Annexe 1 : facteur de charge éoliennes 2012-2020 (cf. remarque n°43 du registre dématérialisé) : 3 pages

Annexe 2 : avis détaillé de la Présidente de l'association Eolienne60 (cf. remarque n°53 du registre dématérialisé) : (30 pages)

**Objet** : Enquête publique pour le projet industriel éolien de la Cense à Saint-André Farivillers

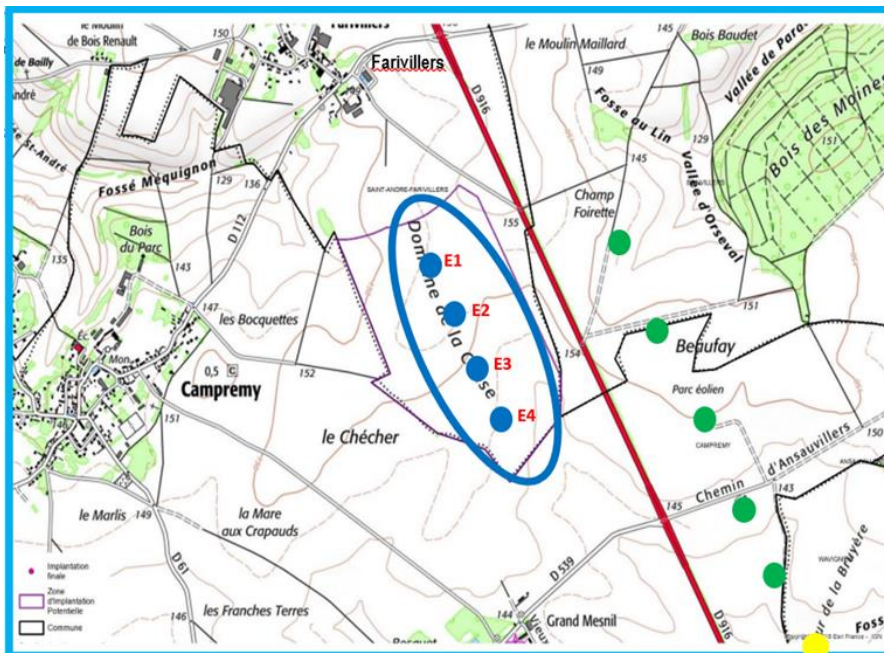
A l'autorité environnementale qui « recommande de compléter l'étude des scénarios par la **recherche de sites alternatifs** à la zone d'implantation potentielle retenue évitant les zones à sensibilité forte pour l'avifaune hivernante et migratrice. »

Le promoteur se défend en plaçant le manque de place !

« La carte ci-dessous réalisée dans un rayon de 4 kilomètres montre clairement qu'en réalisant un rayon de 200 mètres bout de pale (soit 255 mètres dans notre cas) autour des structures ligneuses, **il ne reste que peu d'espace disponible pour accueillir un nouveau parc éolien** » (Justification réponse à la MRAe p 4)

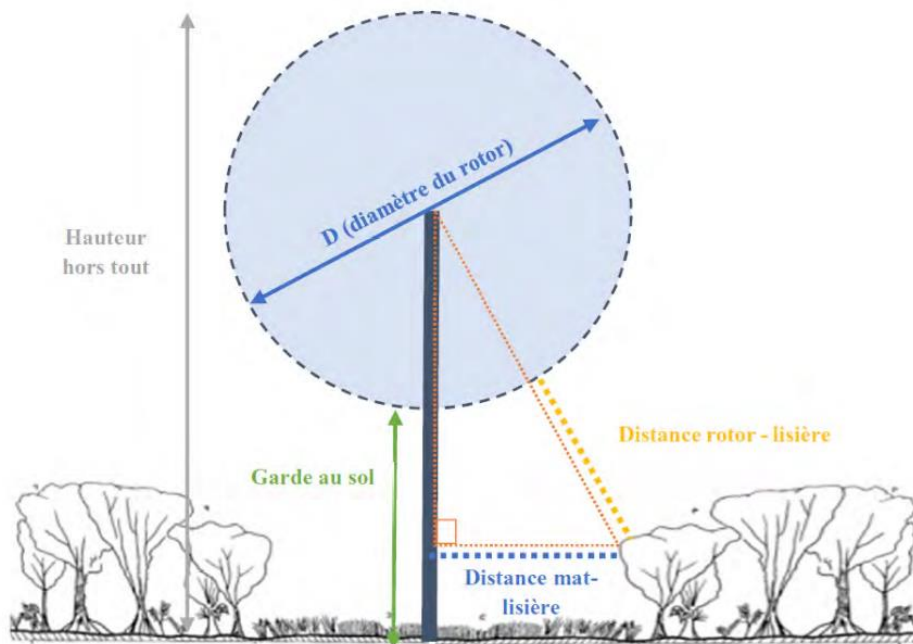
Cette modification du gabarit des machines n'est en aucun cas une solution satisfaisante.

Il manque toujours 10 m pour être considéré comme respectueux des préconisations :

Selon l'industriel : « **La garde au sol des éoliennes est dorénavant supérieure à 40 mètres (au lieu de 28 m)** Ainsi, l'impact résiduel du projet pour les chiroptères est très faible » (Note de présentation non technique, version 2021, p 18).
